Oggetto: Istanza per il rilascio del provvedimento autorizzatorio unico regionale ai sensi dell'art. 27 bis del D.Lgs. n. 152/2006 per il "Progetto di ammodernamento complessivo (repowering) del parco eolico sito in agro Castelfranco in Miscano (BN) loc. "Difesa Vecchia" con smantellamento degli attuali 50 aerogeneratori e sostituzione in riduzione degli stessi con installazione di 5 aerogeneratori, per una potenza complessiva definitiva di 30 MW" –

Schema per l'istruttoria delle procedure di Valutazione di Impatto Ambientale anche eventualmente integrate con la Valutazione di Incidenza

Oggetto: CUP 9439 – Istanza per il rilascio del provvedimento autorizzatorio unico regionale ai sensi dell'art. 27 bis del D. Lgs. n. 152/2006 per il progetto

Proposta di ammodernamento complessivo (“repowering”) del parco eolico esistente ed in esercizio da 30 MW sito nell’agro di Castelfranco in Miscano (BN) località "Difesa Vecchia", con smantellamento degli attuali 50 aerogeneratori e sostituzione in riduzione degli stessi con l’installazione di 5 aerogeneratori, per una potenza totale definitiva di 30 MW

Figura 9 – Impianti eolici presenti nell'area vasta

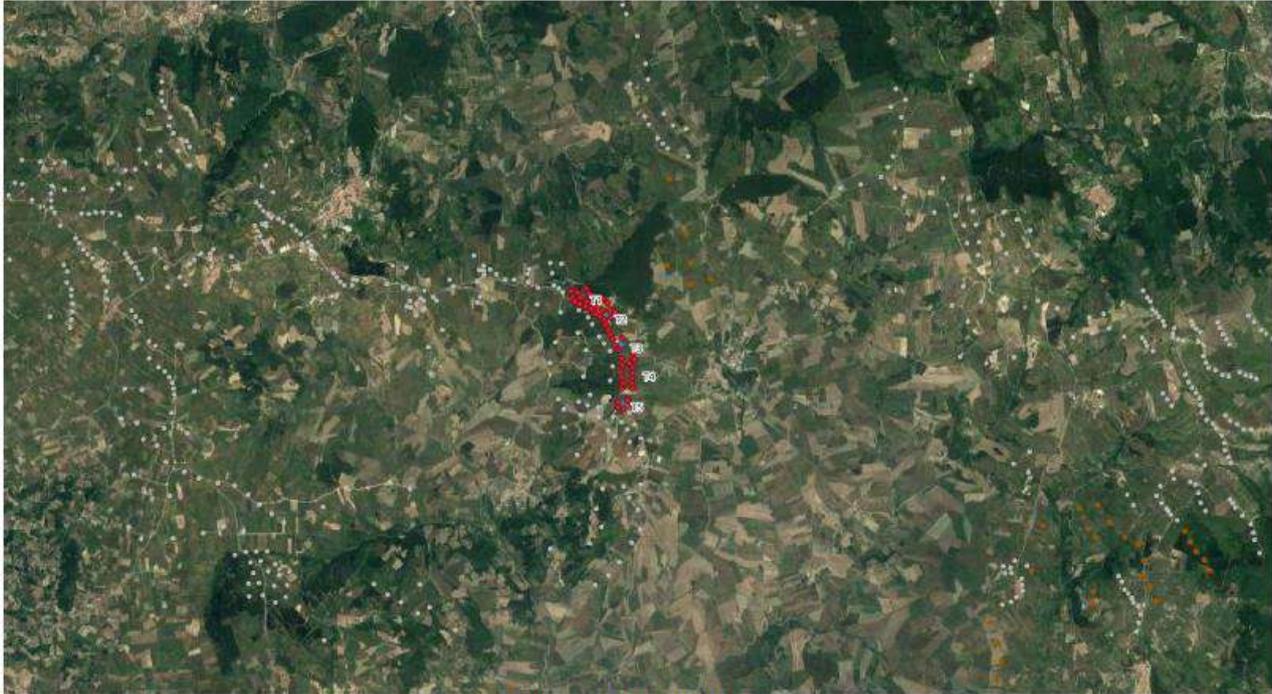
Dall'immagine precedente si può notare come gli aerogeneratori si vanno ad inserire in un contesto in cui vi è la presenza di altri campi eolici, soprattutto di vecchia generazione.
